Betreft: Inspreken op 12 januari 2023 inzake MFA De Groene Long – verzoek vergroting sportzaal

Betreft: MFA De Groene Long – afmetingen sportzaal

Gewenste verruiming (rode lijn) van het huidige ontwerp; lijkt niet heel ingrijpend te zijn.

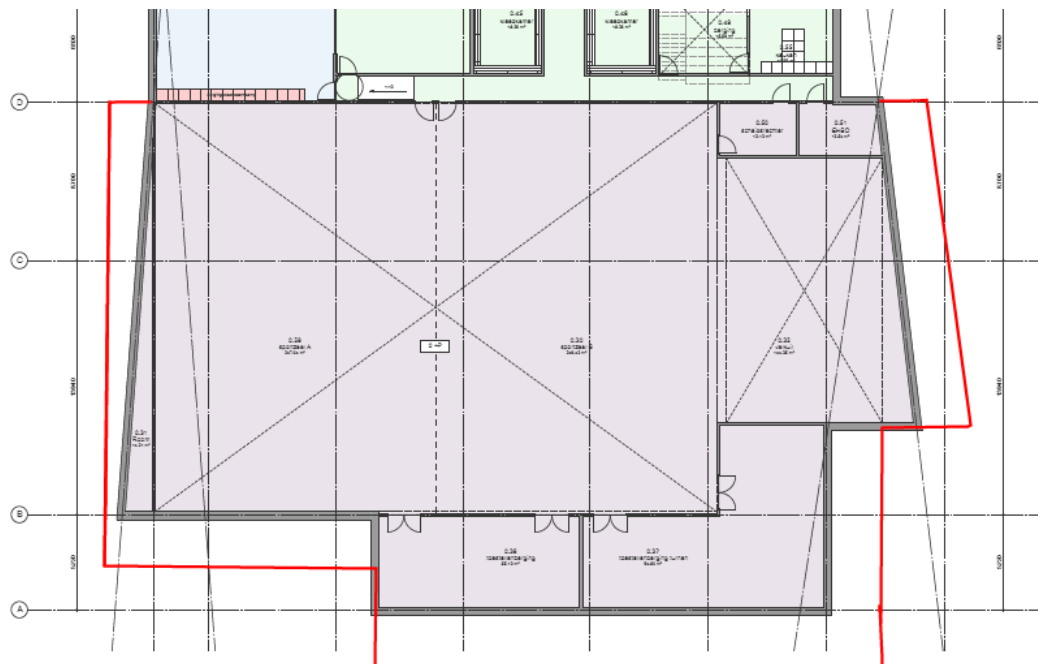
Door de zaal 4 m breder te maken en 2 m langer is het mogelijk om twee basketbalvelden met de juiste afmetingen te leggen, met rondom 1 meter uitloop die nodig is voor veilig sporten. Hieronder is een mogelijkheid in rood getekend, waarbij de vereiste ruimte wordt verkregen zonder het ontwerp geweld aan te doen.

- het ontwerp van de MFA-sportzaal aan te laten passen en 4 m langer en 2 m brede te ontwerpen;
- het hiervoor benodigde extra budget ter beschikking te stellen.

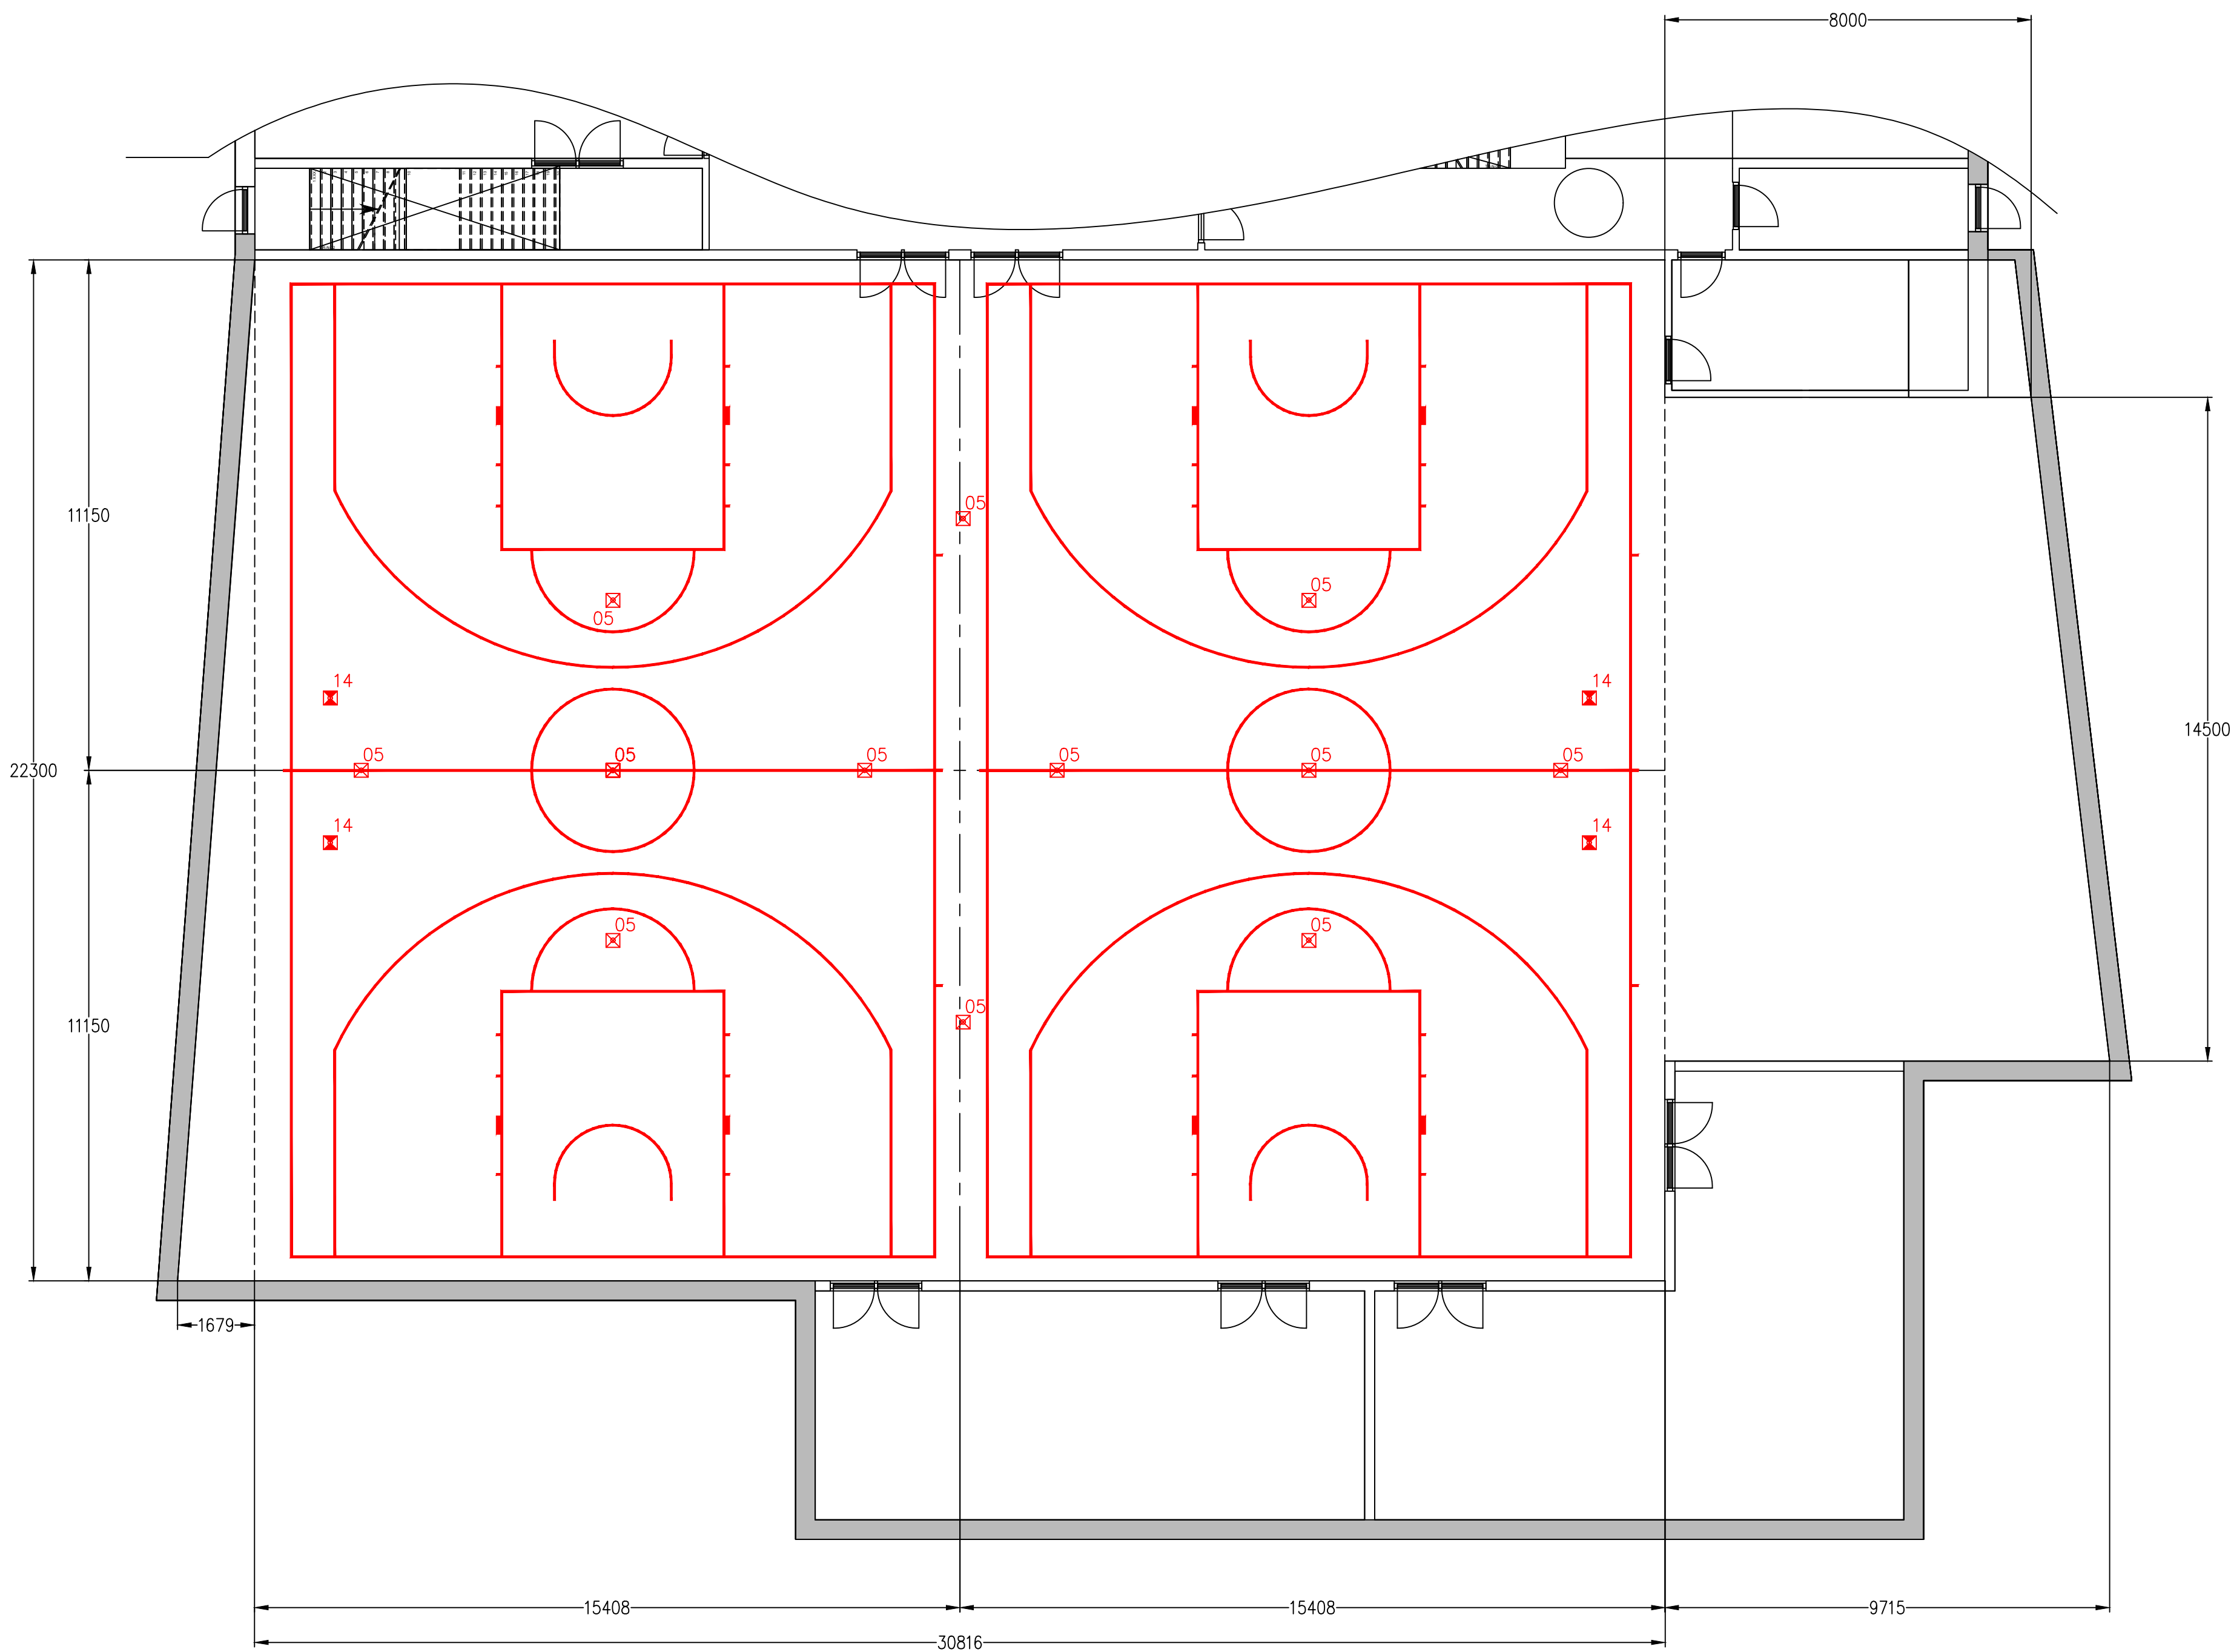
De uitgewerkte zaal hebben wij besproken in ons bestuur. We komen tot de conclusie dat de zaal niet goed geschikt is in veilige gelijktijdig op twee velden te kunnen trainen. Er blijft te weinig veld over voor oudere jeugd en senioren om fatsoenlijk te kunnen basketballen. Het blijkt dat de twee ingetekende velden, elk 21,3 m x 14,5 m, rondom maar een halve meter speling kennen. Dat voldoet niet aan de veiligheidseisen van de Nederlandse Basketbal Bond of NOC/NSF; waar 1 meter rondom is voorgeschreven.

De afmetingen van de twee velden zijn alleen voor trainingen van kleine jeugd geschikt, maar omdat er niet voldaan wordt aan de eisen zijn ze te klein om gelijktijdig twee wedstrijden te kunnen spelen. Dat betekent vanzelfsprekend dat we voor een wedstrijd de hele zaal moeten huren. Omdat dit ook al
